**AVIS RELATIF À LA PROTECTION
CONTRE LES EVENTUELS EFFETS NOCIFS ET NUISANCES
PROVOQUÉS PAR LES RAYONNEMENTS NON IONISANTS
GÉNÉRÉS PAR DES ANTENNES ÉMETTRICES STATIONNAIRES**

Commune : RUMES - Exploitant : CITYMESH

Référence exploitant : HT04205_A

Rapport n° 680 / 2025

Figure 1 : Vue en plan des lieux de séjour et des points de contrôle

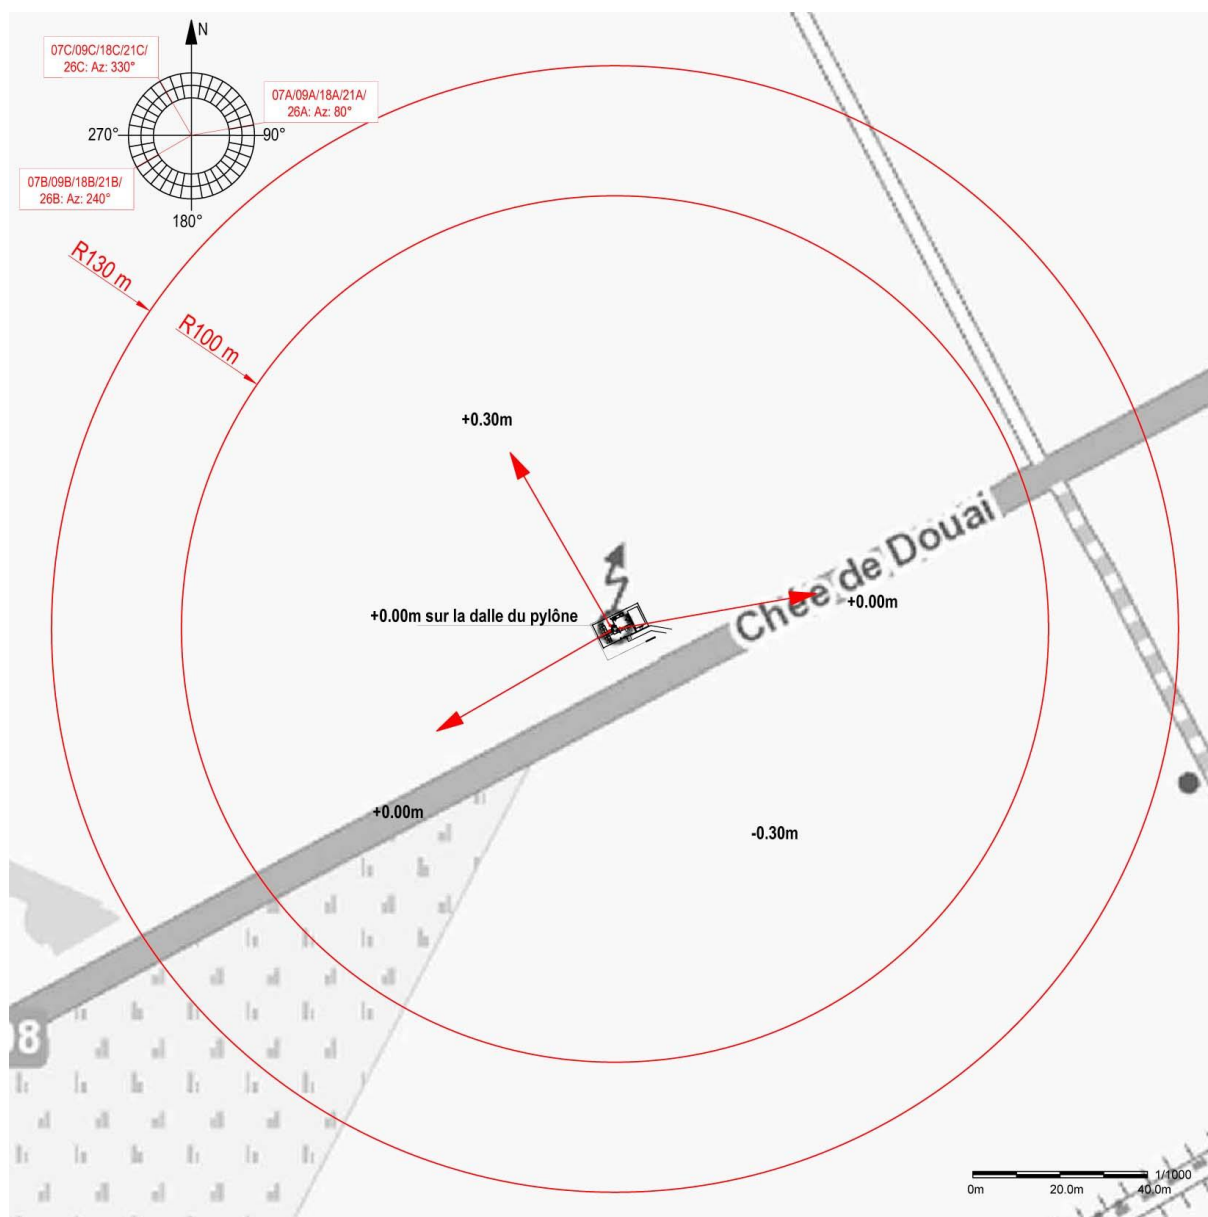
En ce qui concerne les antennes de l'installation mentionnées dans le tableau 1, la distance maximale à laquelle la limite pourrait être atteinte, à l'extérieur, est égale à 101,3 m. S'il n'y a pas de LS à une distance inférieure, les antennes respectent forcément la limite d'immission.

Dans le cas des LS situés à l'intérieur des bâtiments, une atténuation d'obstacle est prise en compte et il en résulte que la distance maximale à laquelle la limite pourrait être atteinte se réduit à 72,1 m.

Figure 2 : Vue en plan des installations d'antennes dans un rayon de 300 mètres autour de l'installation faisant l'objet de la demande d'avis

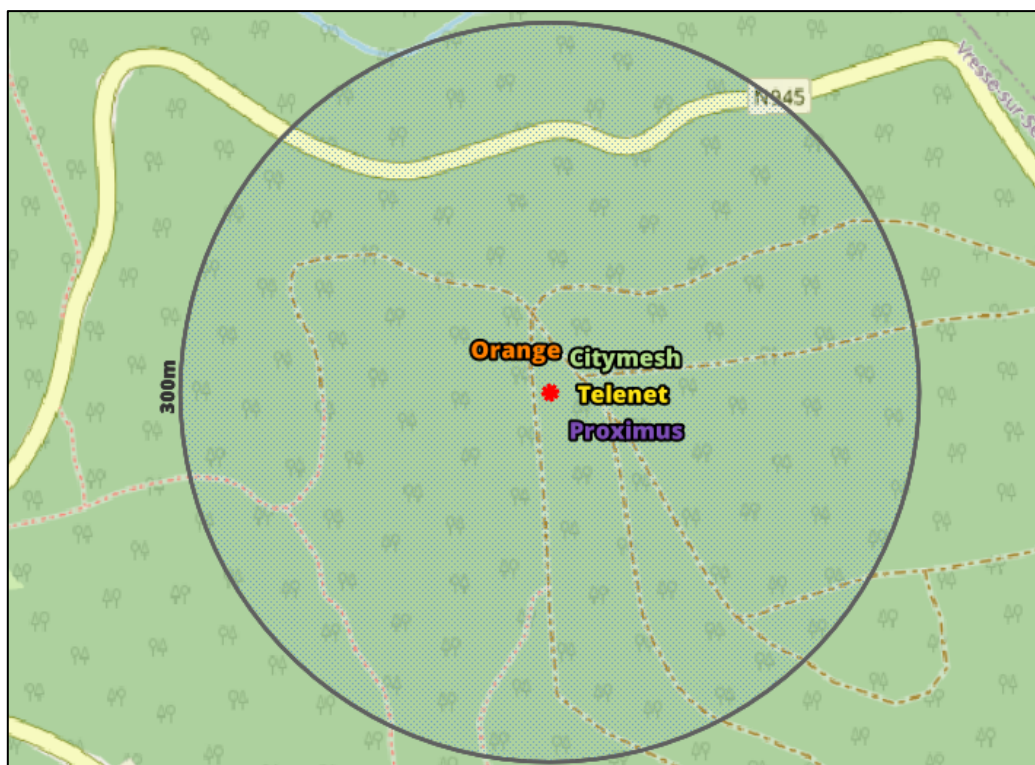
Compte tenu des considérations ci-dessus, il apparaît que l'intensité du rayonnement électromagnétique généré, dans les lieux de séjour situés dans un rayon de 300 mètres autour de l'installation référencée dans le paragraphe 2, par l'ensemble des antennes émettrices stationnaires de l'ensemble des exploitants du même site d'antennes émettrices stationnaires respecte la limite fixée à l'article 4, § 2 du décret.
